SAMODZIELNY PUBLICZNY ZAKŁAD OPIEKI ZDROWOTNEJ
CENTRALNY SZPITAL KLINICZNY

UNIWERSYTETU MEDYCZNEGO W ŁODZI

Łódź dnia 14.11.2024 r.

Dotyczy: przetarg nieograniczony pn. „Dostawa aparatury medycznej w ramach CKD 2 dla Centralnego Szpitala Klinicznego Uniwersytetu Medycznego w Łodzi - Sprawa nr ZP/167/2024

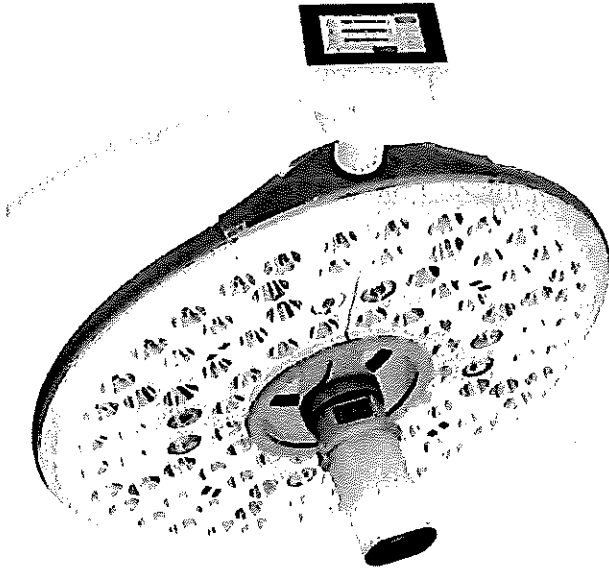
Pytanie 3. Dotyczy Załącznik nr 2 do SWZ, pakiet nr 6, Lampa operacyjna 2-czaszowa z kamerą 4K – 4 szt., II. Parametry techniczne urządzenia, punkt 10.

Czy Zamawiający dopuści lampę o poniższej konstrukcji?

Odp. Zamawiający dopuszcza zaproponowane rozwiązanie z zachowaniem pozostałych parametrów SWZ.

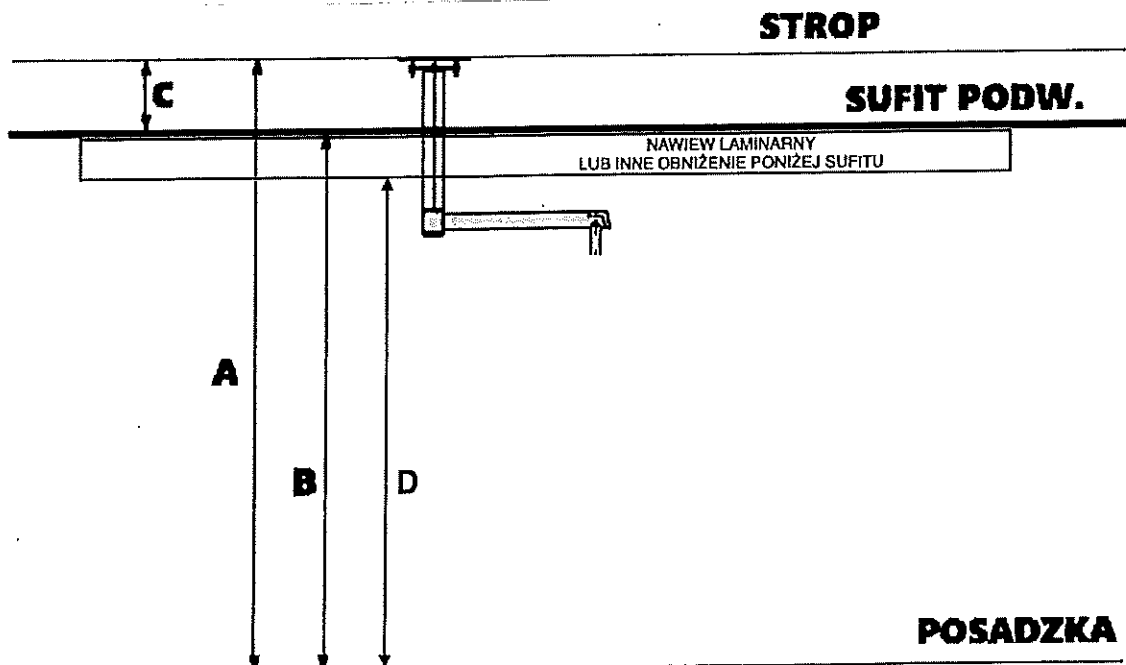
Czy występuje sufit podwieszany, jeśli tak to na jakiej wysokości od podłogi i jaka jest odległość od stropu?

Czy w miejscu montażu doprowadzone są wszystkie potrzebne przewody do podłączenia lamp? Jeśli nie to czy wykonawca musi je doprowadzić we własnym zakresie i jaka jest odległość do rozdzielni?

Czy w miejscu montażu wisi już jakaś lampa, jeśli tak to proszę o podanie producenta i modelu?

Odp. 373 cm.

Odp. W miejscu montażu doprowadzone są wszystkie potrzebne przewody do podłączenia lamp

Odp. Drager model. Sola 700, 500
